改善箇所説明図

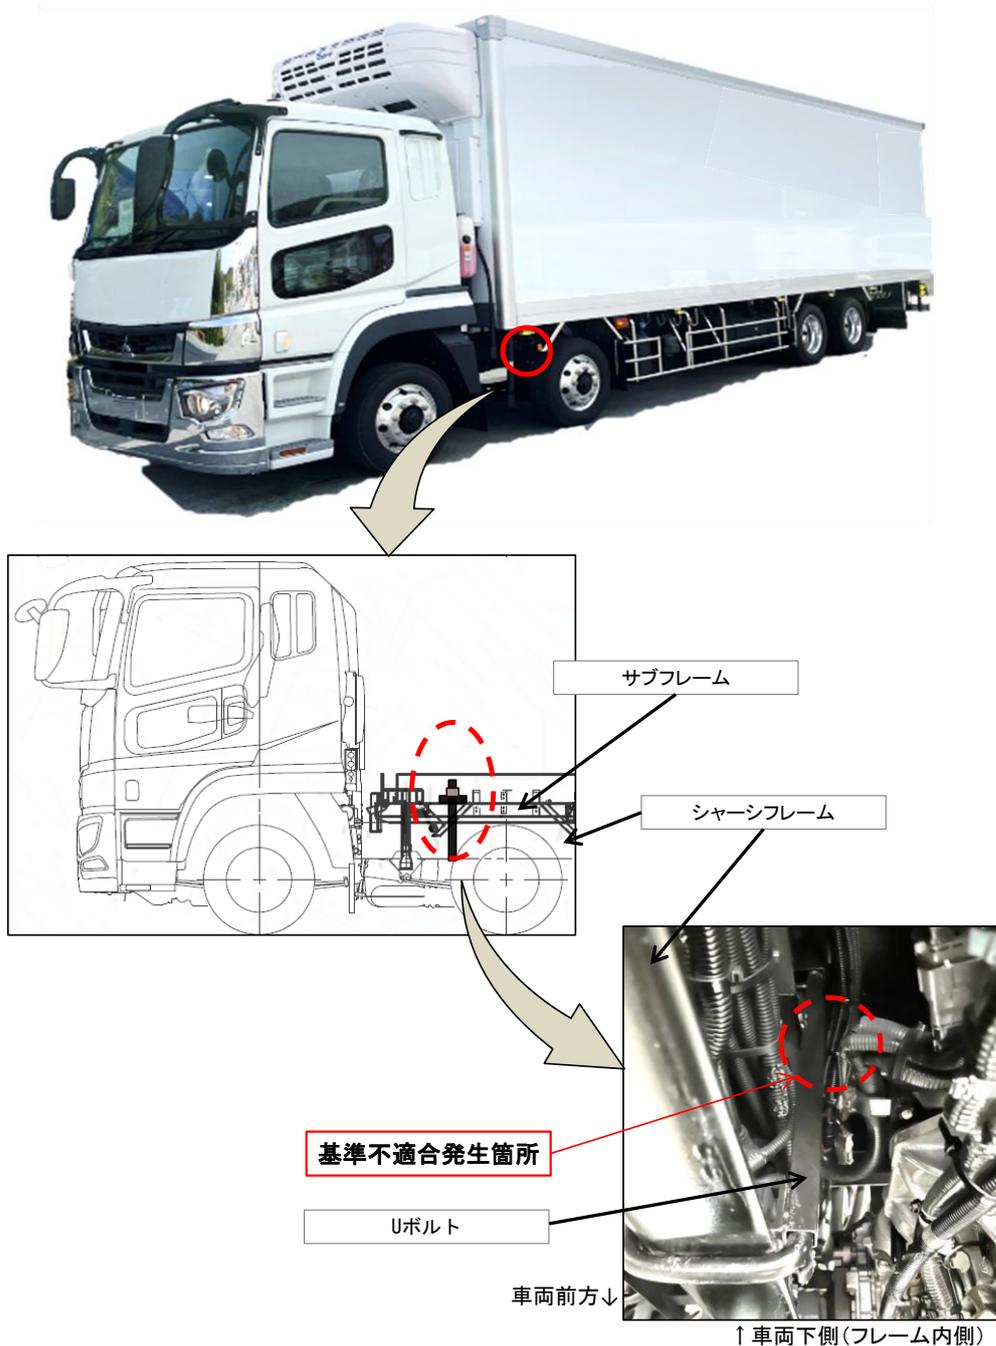
大型冷蔵冷凍車において、シャーシフレームとサブフレームを固定している左最前方Uボルトの作業指示が不適切な為、車両側の配線とUボルトの隙間が狭いものがある。そのため、そのままの状態で使用を続けると、走行時の振動等により車両側の配線が擦れ、短絡し、最悪の場合、走行中にエンジンが停止するおそれがある。

全車両、左前方Uボルトを点検し、Uボルトと車両側配線の隙間を確認する。
 なお、配線に損傷がある場合には、配線を補修し、Uボルトを後方へ移設する。

識別：荷箱前方の弊社工事番号記載ステッカー右下へ黄色の識別シールを貼り付ける。
